SERVICE INFO – INA 0138

Napínací kladka 531 0851 10

Modifikované specifikace

Obr. 1: 531 0777 10 – stará napínací kladka (979743)

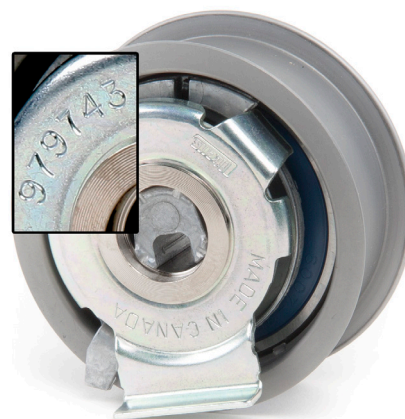
Na základě změněných specifikací nahrazuje napínací kladka 531 0851 10 napínací kladku 531 0777 10.

Obě napínací kladky se opticky liší pouze vytištěnými čísly (obrázek 1 a obrázek 2) na zadní straně.

Montáž napínací kladky s číslem 979 743 za napínací kladku s číslem 979830 není přípustná!
